Podklad k vyjádření k dokumentaci
„VESTECKÁ SPOJKA, II. ETAPA VČETNĚ NAPOJENÍ NA D1“

Tento podklad se bude zabývat vyhodnocením očekávané hlukové situace po zprovoznění Záměru, které je shrnuté v dokumentu „VESTECKÁ SPOJKA, AKUSTICKÁ STUDIE“ který v dubnu 2019 vypracovala společnost ATEM Ateliér ekologických modelů, s. r. o., Roztylská 1860/1, 148 00 Praha 4 (dále též Dokument).

Obr. 2 – Ing. Karel Šnajdr – Rok 2014 (ekvivalent B4 řešení v EIA) – Denní doba

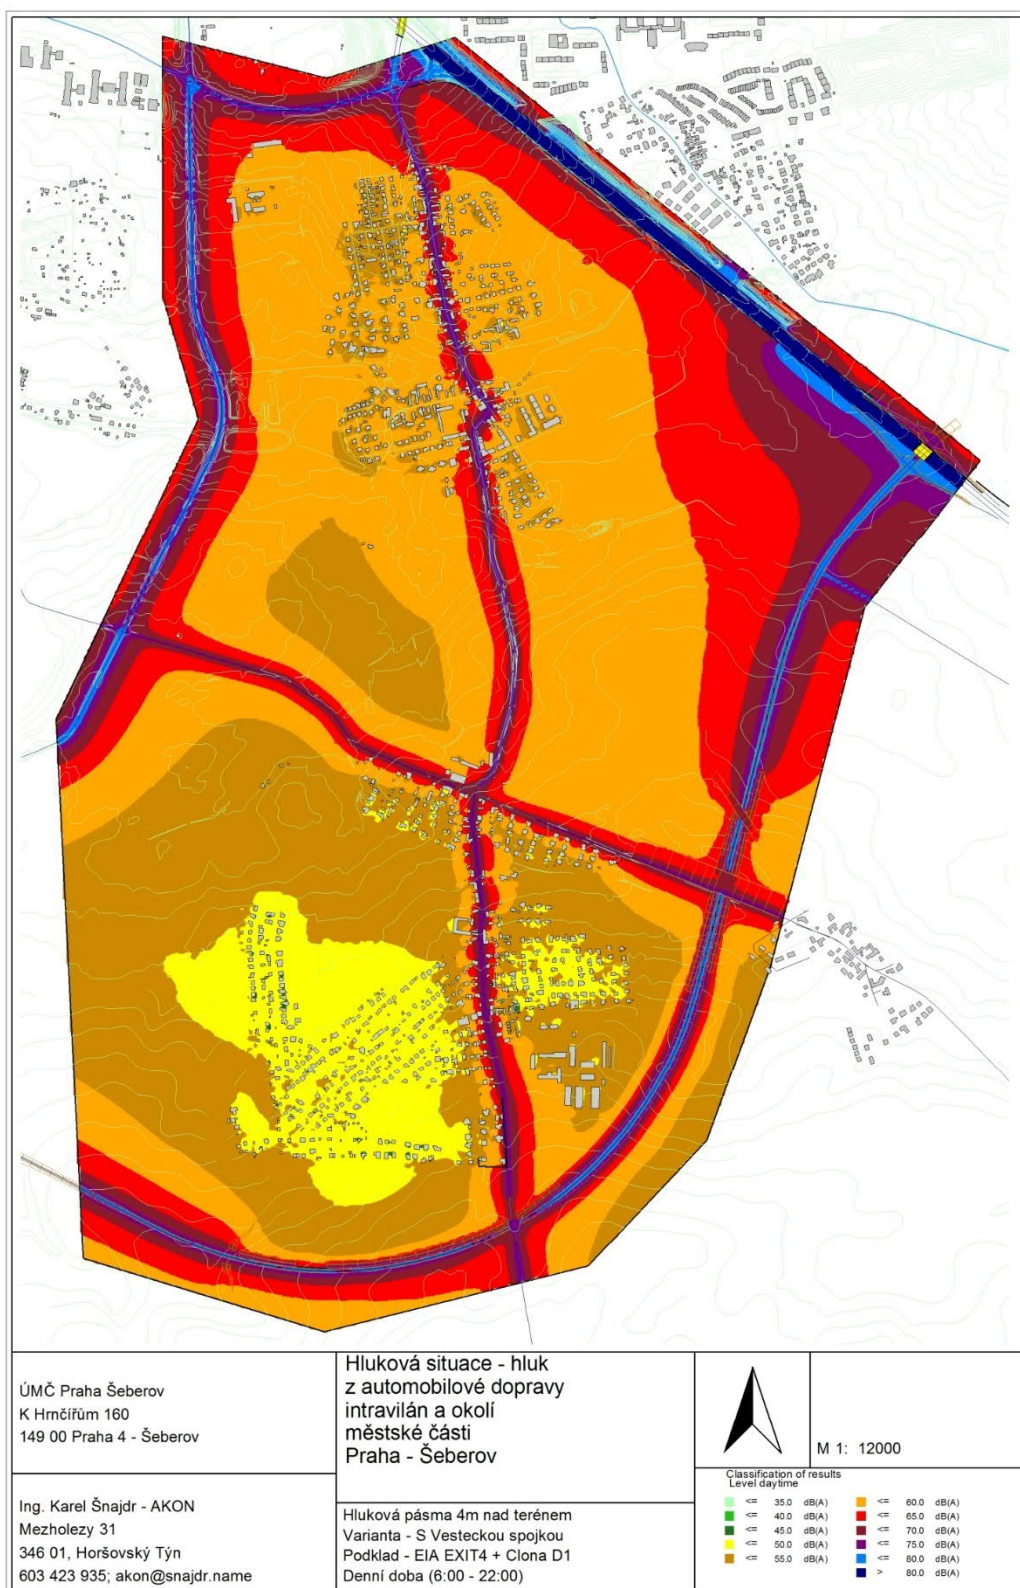
prezentované vypočítané mapy hlukových pásem, kde reliéf krajiny na průběh izofon nemá, vyjma překážek v šíření hluku jako val a bariéra, žádný vliv.

Porovnání výstupu výpočtu podobné hlukové situace provedeného pomocí software s plnou podporou 3D výpočtů šíření hluku a software HLUK+ je uvedeno v příloze na následujících obrázcích: „Obr. 1 – ATEM – Rok 2030 (B4) – Denní doba“, „Obr. 2 – Ing. Karel Šnajdr – Rok 2014 (ekvivalent B4 řešený v EIA) – Denní doba“, „Obr. 3 – ATEM – Rok 2030 (B4) – Noční doba“ a „Obr. 4 – Ing. Karel Šnajdr – 2014 (ekvivalent B4 řešený v EIA) – Noční doba“. Z porovnání obrázků je jednoznačně viditelný rozdíl posouzení očekávané hlukové situace provedeného pomocí software s plnou podporou interpretace 3D výpočtů šíření hluku a výstupů posouzení očekávané hlukové situace provedeného pomocí software HLUK+. A tudíž i vliv reálného zohlednění terénu modelované hlukové situace.
